SERVICE-INFO

Vizualna in tehnična sprememba preusmerjevalnega valja 532 0410 20

Katal. št.: 532 0410 20

Slika 1: 532 0410 20 - stara izvedba

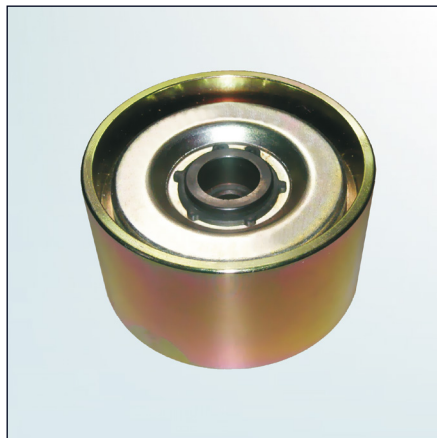
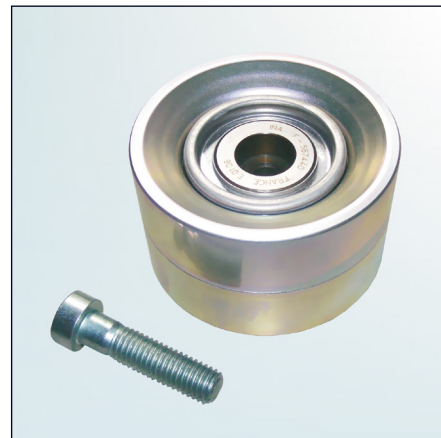
V sklopu neprestanega izpopolnjevanja naših izdelkov smo modificirali preusmerjevalni valj s kataložno številko 532 0410 20. Ta servisna informacija kaže vizualne značilnosti „stare“ in „nove“ izvedbe. Poleg nove konstrukcije se novi valj odlikuje po manjši masi (657 g v primerjavi z 966 g starega valja).

Dodatno se dobavlja nova različica z vijakom M10x40 (glej sliko 2). Ta vijak je zamenjal M10x35, s katerim je bil pritrjen dosednji valj (glej sliko 1).
